改善箇所説明図

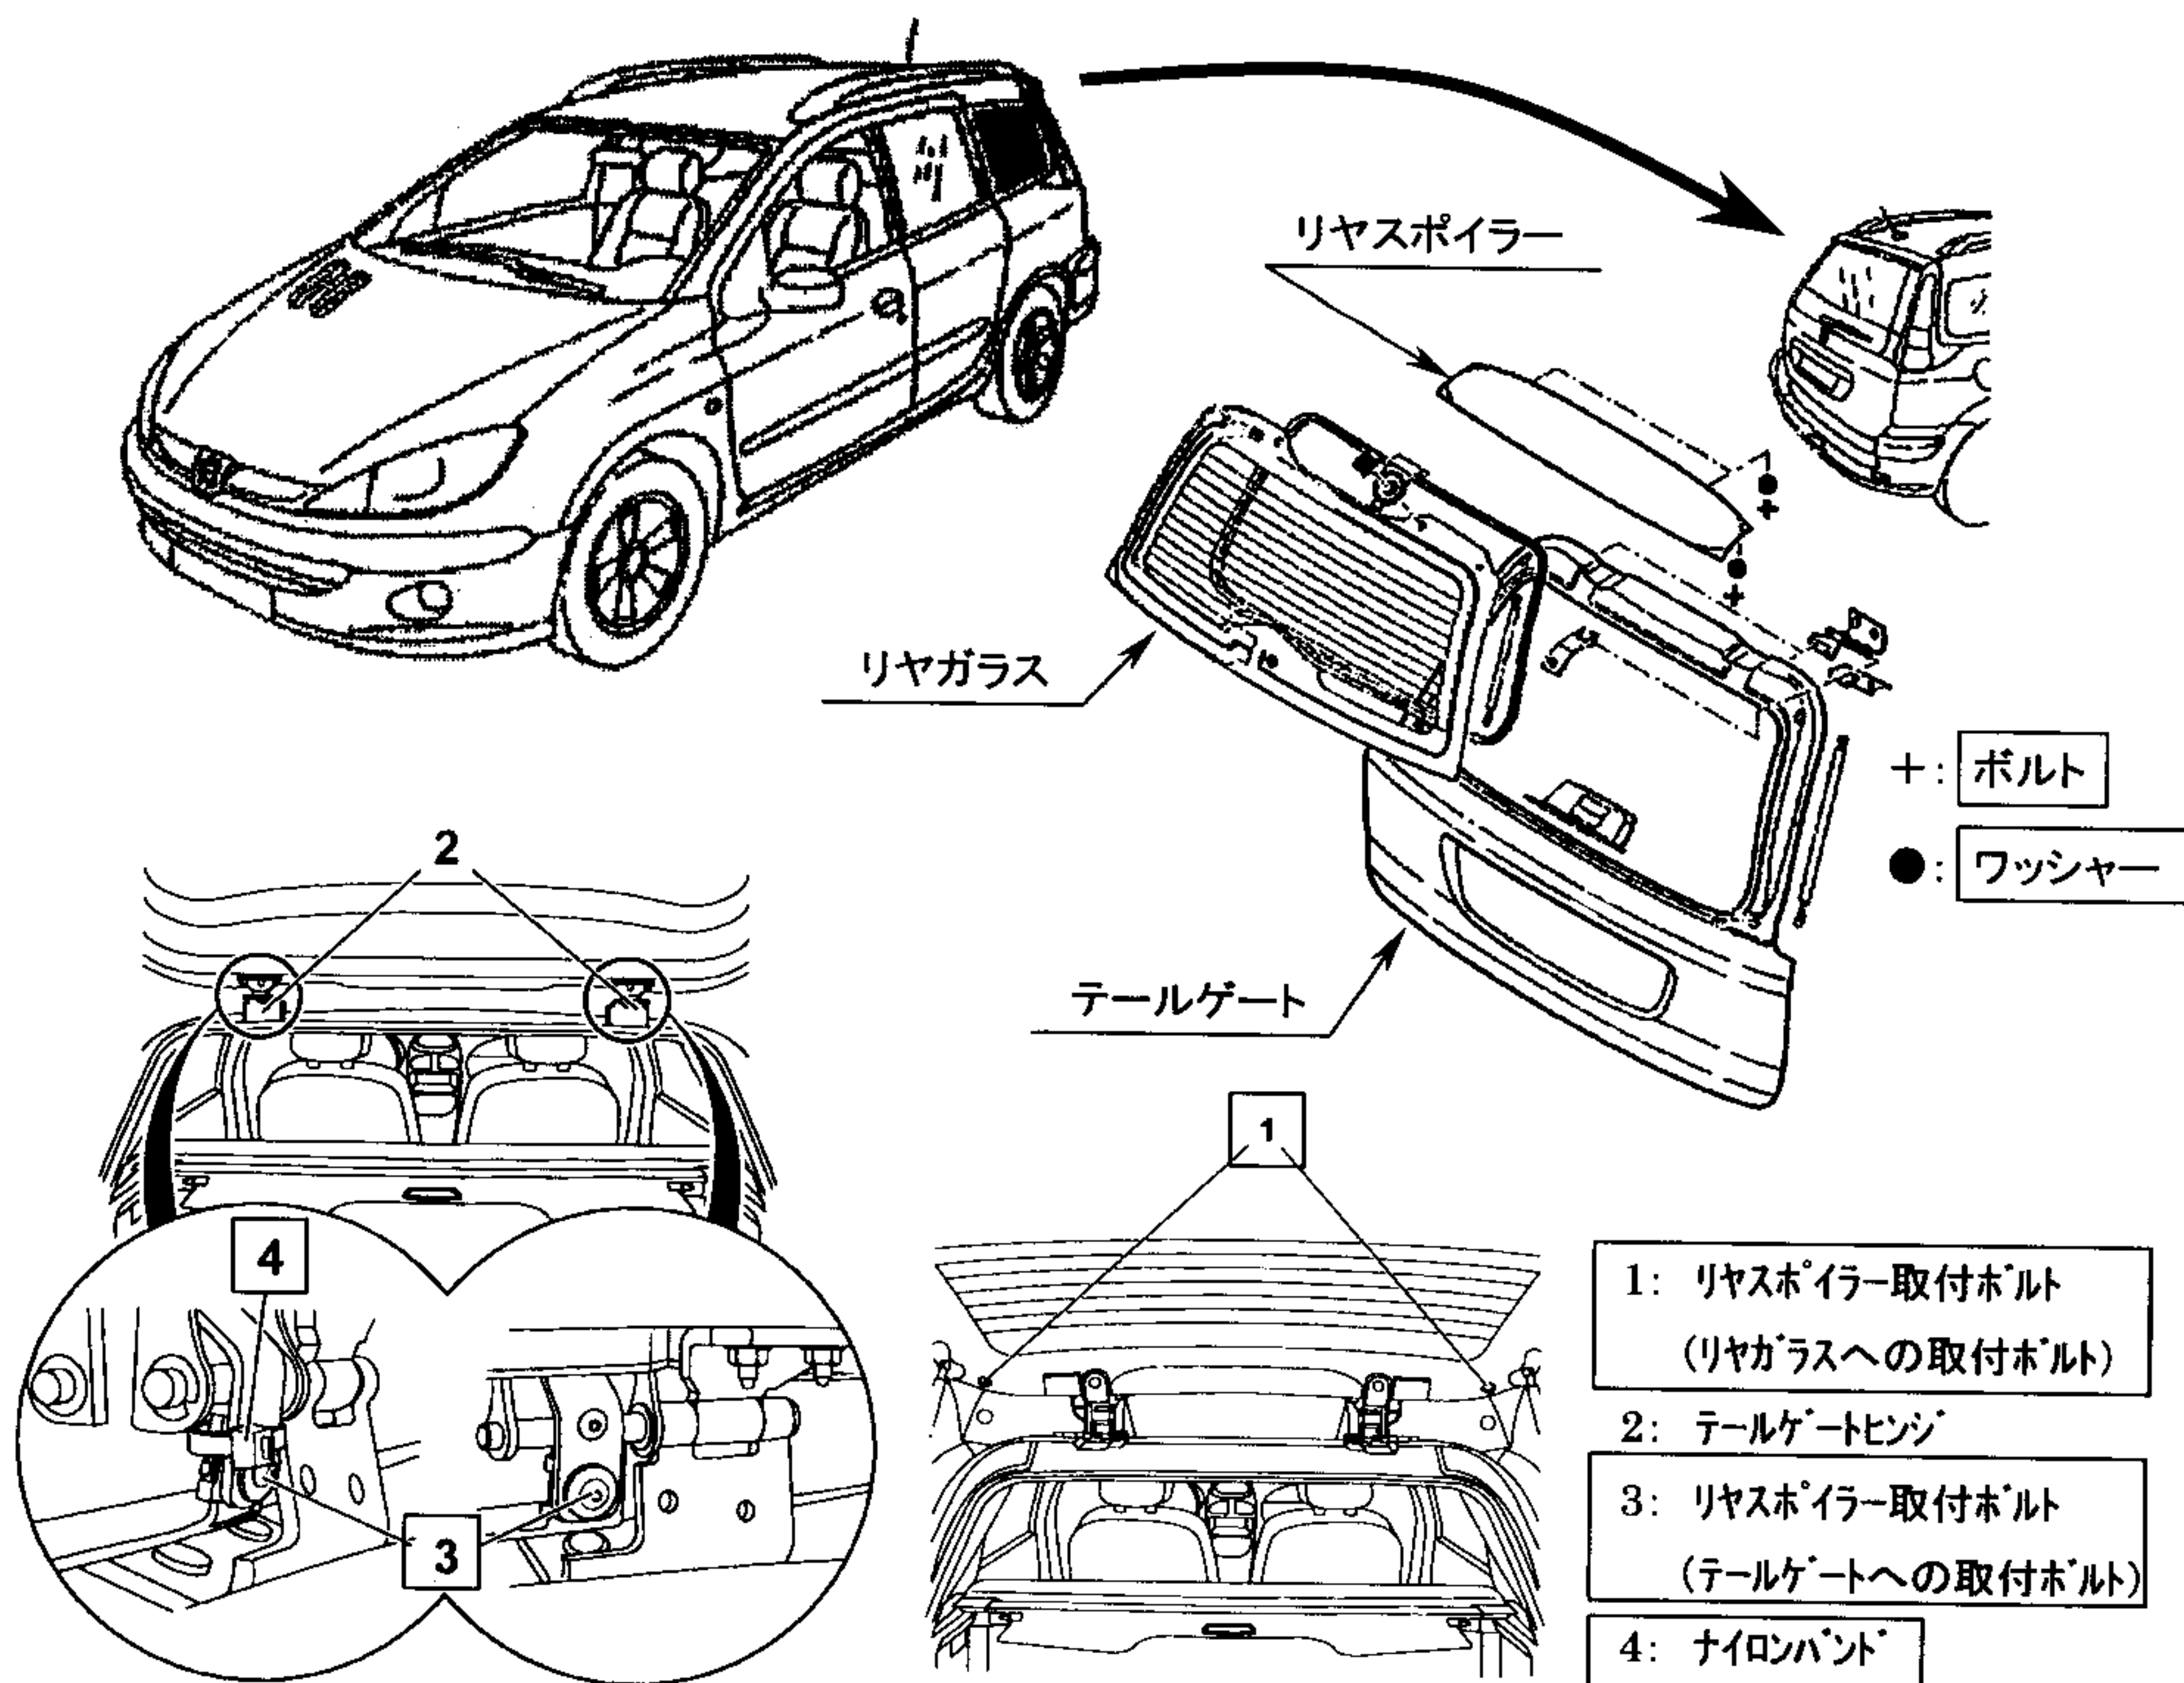
不具合発生箇所

車両後部のリヤスポイラー取り付けボルト及びワッシャーが不適切なため、走行中の振動によってボルトが緩み、当該スポイラーがばたつく音が発生するものがある。そのため、そのまま走行を続けると、最悪の場合、当該スポイラーが脱落するおそれがある。

改善内容

全車両、当該取り付けボルト及びワッシャーを対策品と交換し、ナイロンバンドを装着する。

識別表示

テールゲートへの取り付けボルトに施すナイロンバンドの取り付けにより識別する。
